內政部國土管理署 函

發文字號：國署建管字第1141010960號

主旨：有關貴會函詢建築物屋頂突出物之立體構架設置再生能源設施，是否得免檢討建築面積與容積樓地板面積疑義1案，復請查照。

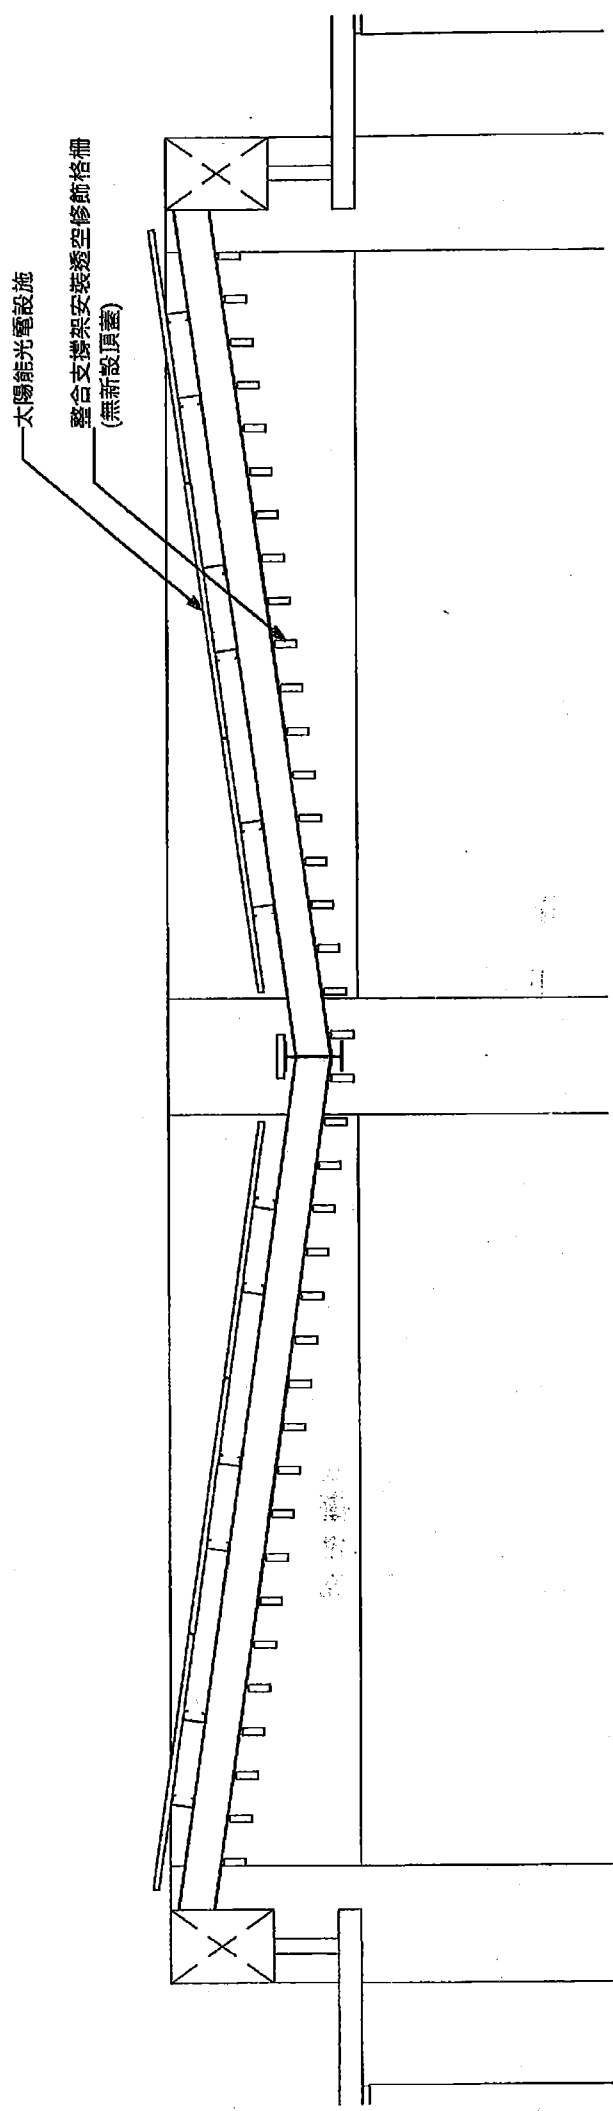
- 三、有關屋頂突出物之景觀造型之立體構架設置再生能源設施，為利發展再生能源，兼顧建築景觀設計，並達成一次性整合設計施工，依來函所附圖例（如附件）將太陽光電發電設備與立體構架結合設計，立體構架之2/3透空檢討與30%水平投影面積計算，仍依建築技術規則建築設計施工編第1條第10款第5目檢討，與太陽光電發電設備設置面積無涉。另依圖例設計之立體構架如符合不計入建築物高度條件，其上設置高度自立體構架(屋頂突出物)面起算1.5公尺以下之太陽光電發電設備，得免檢討建蔽率與容積率。
- 四、為確保太陽光電發電設備與立體構架整體設計結構安全及後續維護保養要求，其設計應符合「建築物耐震設計規範及解說第四章附屬於建築物之結構物部分構體、非結構構材與設備之地震力」、「建築物耐風設計規範及解說」，並妥善考慮維護保養空間，且同時符合能源主管機關及職業安全衛生相關規定。
